# 柏崎刈羽原子力発電所 第7号機 耐津波設計における浸水防護重点化範囲 との境界について

2020年6月17日  
東京電力ホールディングス株式会社

図2: 浸水防護重点化範囲

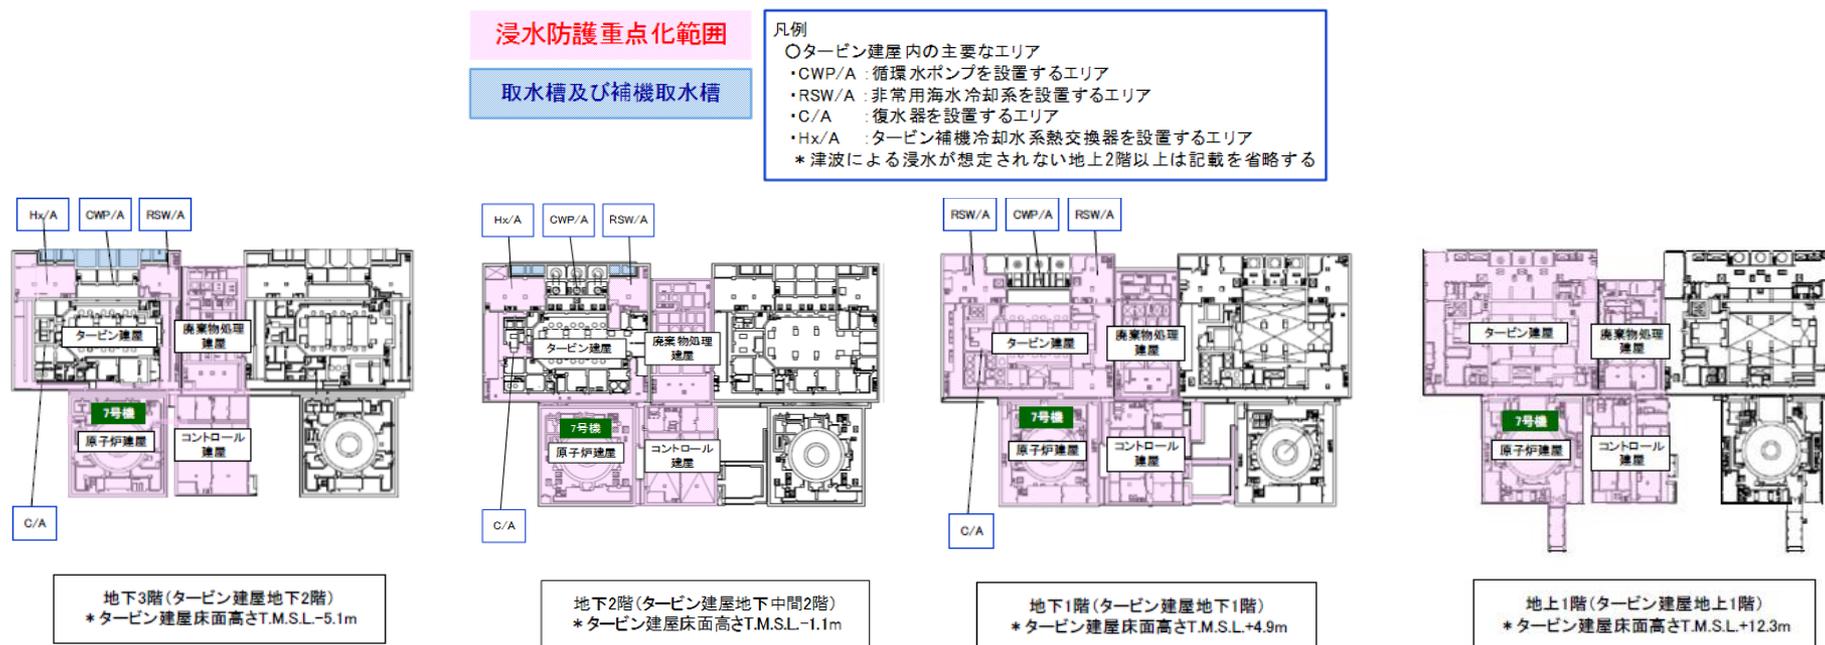
設置変更許可時は、静的機器(配管, 電路等)しか設置しない区画については、浸水防護重点化範囲として設定していなかったが、工認審査ガイド※に基づき、改めて浸水防護重点化範囲として設定する。

- 浸水による機能喪失有無に関わらず、重要な安全機能を有する設備等を内包する区画について、図2のとおり浸水防護重点化範囲として設定。

図5: 内郭防護の浸水対策を実施する範囲の境界の整理

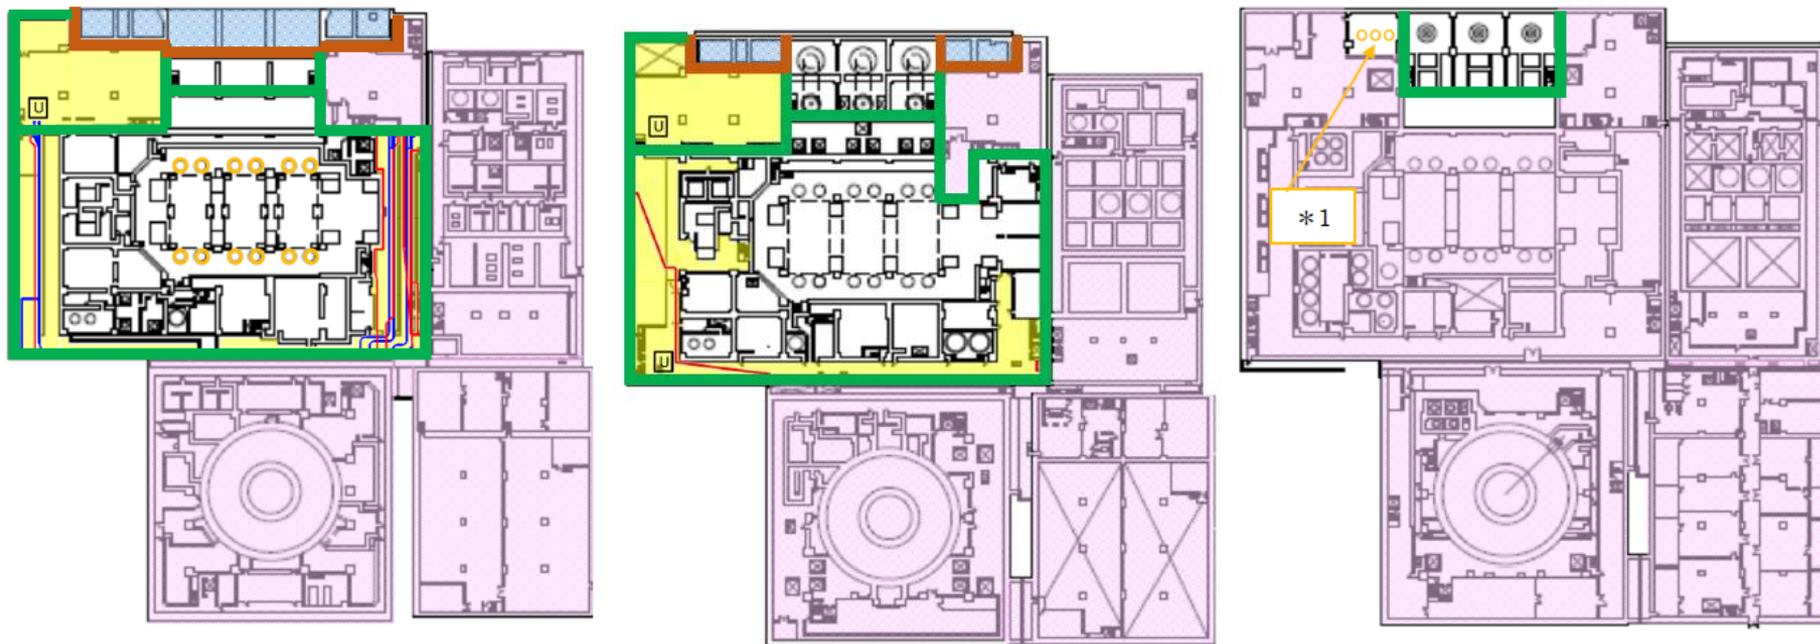
- 内郭防護の浸水対策は、浸水を想定するエリアを除き、図5に示すように浸水防護重点化範囲の境界を包含する形で実施。

図6:タービン建屋内の浸水エリア図

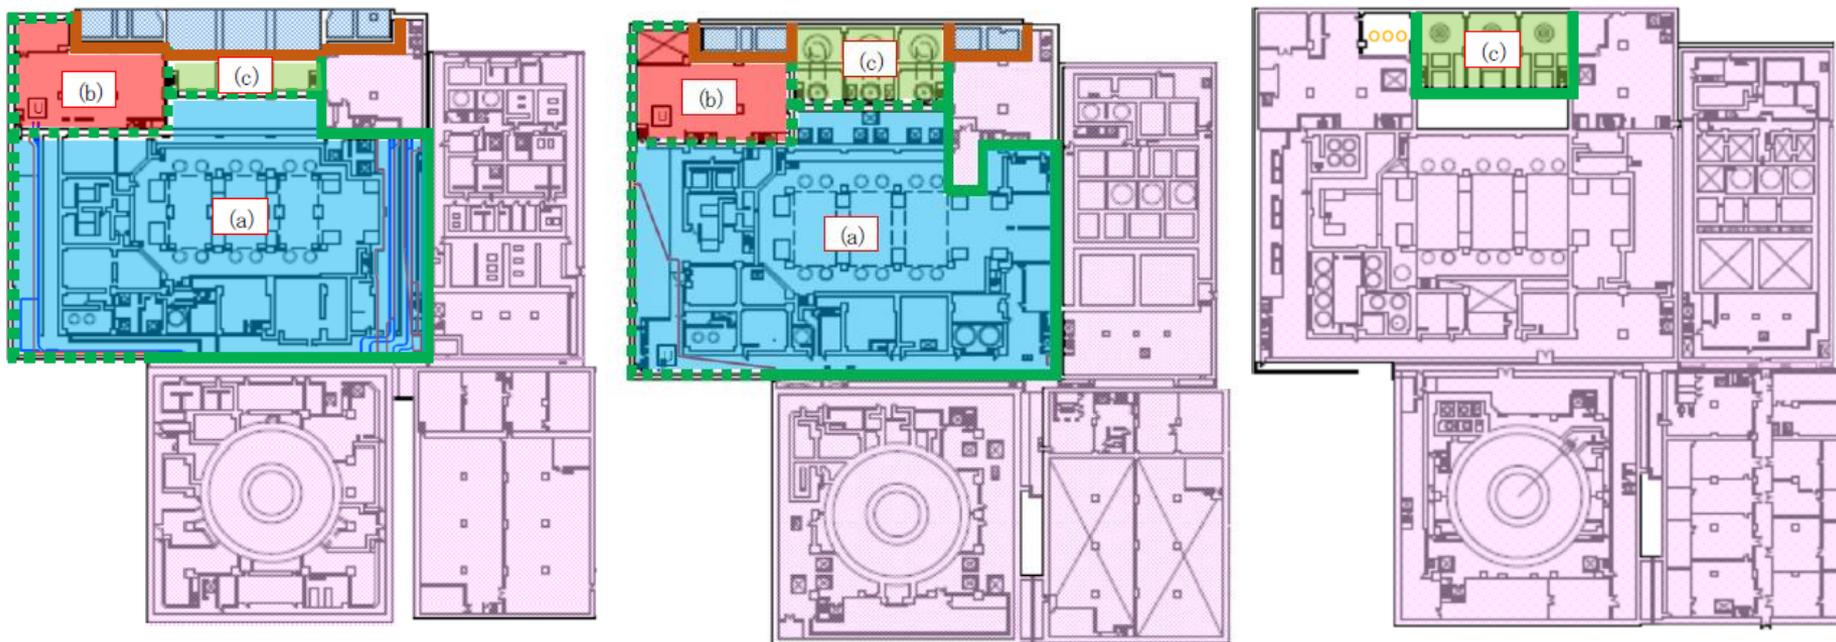
- 内郭防護の浸水対策は、浸水防護重点化範囲の境界以外でも、隣接エリアへの浸水量低減を目的として実施している。(図6緑点線の境界)

(a), (b), (c)の各エリアにおいては、それぞれ異なる溢水源からの溢水が発生しており、それらがエリアをまたいで伝播すると、浸水量の増加や対策範囲の増加につながる。よって、これらのエリア境界にて浸水対策を実施することで、伝播防止を図っている。

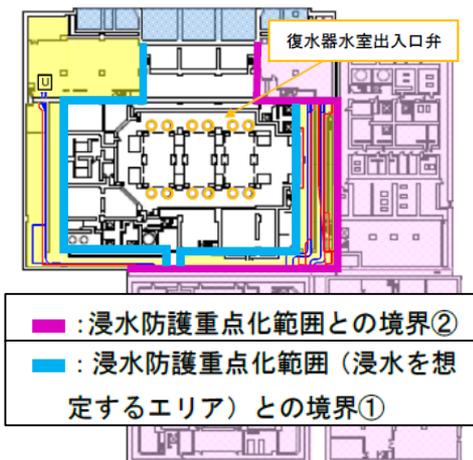
- 復水器水室出入口弁及びタービン補機冷却海水ポンプ吐出弁は、以下の目的で、溢水発生時に閉止する設計としている。
  - ✓ 浸水防護重点化範囲(浸水を想定するエリア)への溢水量を低減させる
  - ✓ 浸水防護重点化範囲の境界②に浸水防止設備として設置した水密扉や貫通部止水処置への津波波力の影響を軽減させる

この目的を踏まえ、復水器水室出入口弁及びタービン補機冷却海水ポンプ吐出弁は、耐津波設計に係る工認審査ガイドにおける「**津波影響軽減設備**」に該当すると整理する。
